SERVICE BULLETIN

SB-024

BERINGER AERO Shock Wheel's screws V-CHC-040 need to be replaced.

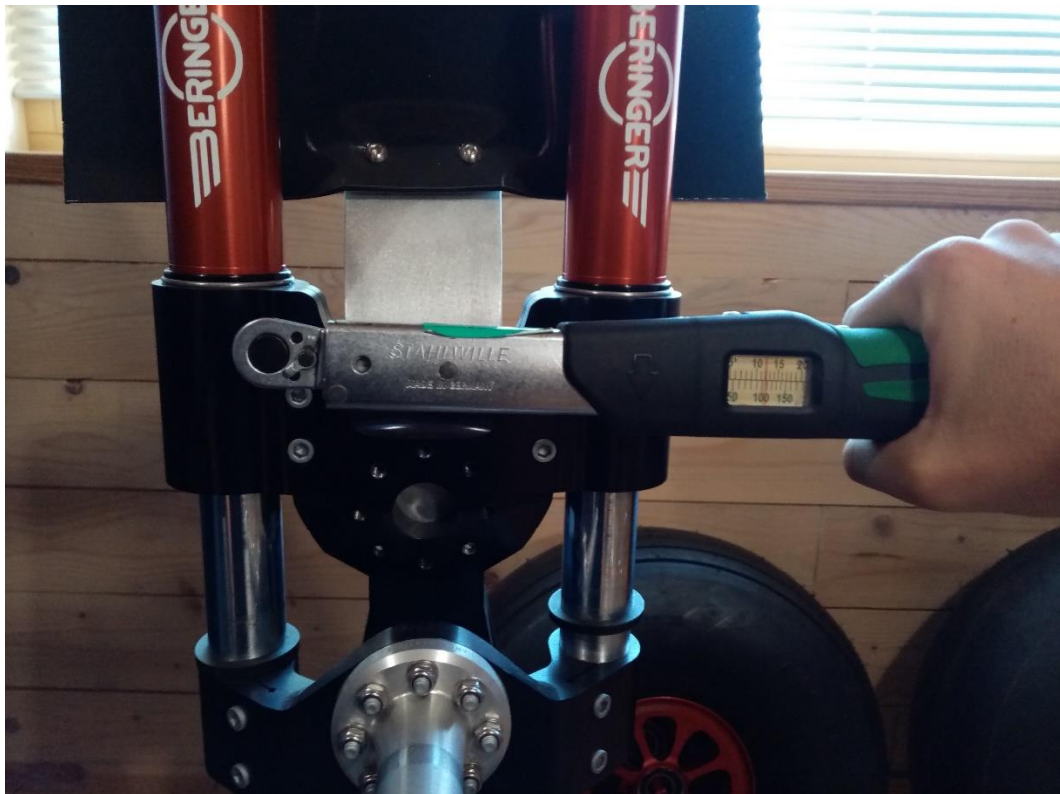
- 1- Remove the screw V-CHC-040
Retirer la vis V-CHC-040

- 2- Coat V-CHC-058 screw provided by BERINGER with thread-locker: LOCTITE 271
Enduire la vis V-CHC-058 fournie par BERINGER de frein filet : LOCTITE 271

- 3- Tighten to torque 12 Nm (106 in.lbs)
Serrer au couple 12 Nm (106 in.lbs)

BERINGER AERO Shock Wheel's screws with reference V-CHC-040 shall be replaced by longer screws V-CHC-058.

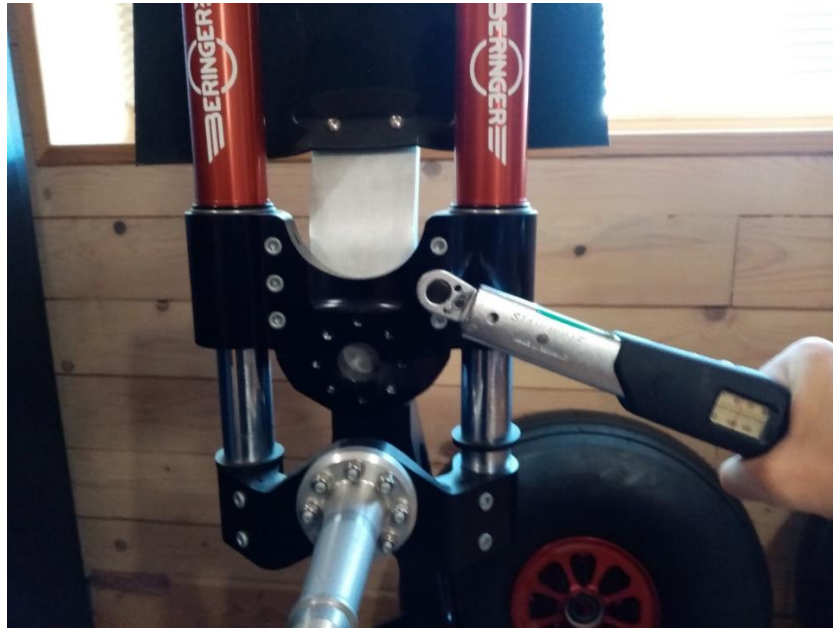
- 4- Repeat steps 1 to 3 with each screw, then tighten all bolts a second time to 12 Nm (106 in.lbs)
Répétez les étapes 1 à 3 avec chaque vis, puis serrez tous les boulons une seconde fois à 12 Nm (106 in.lbs).

- 5- Mark tightened screws with paint
Marquez les vis serrées au couple
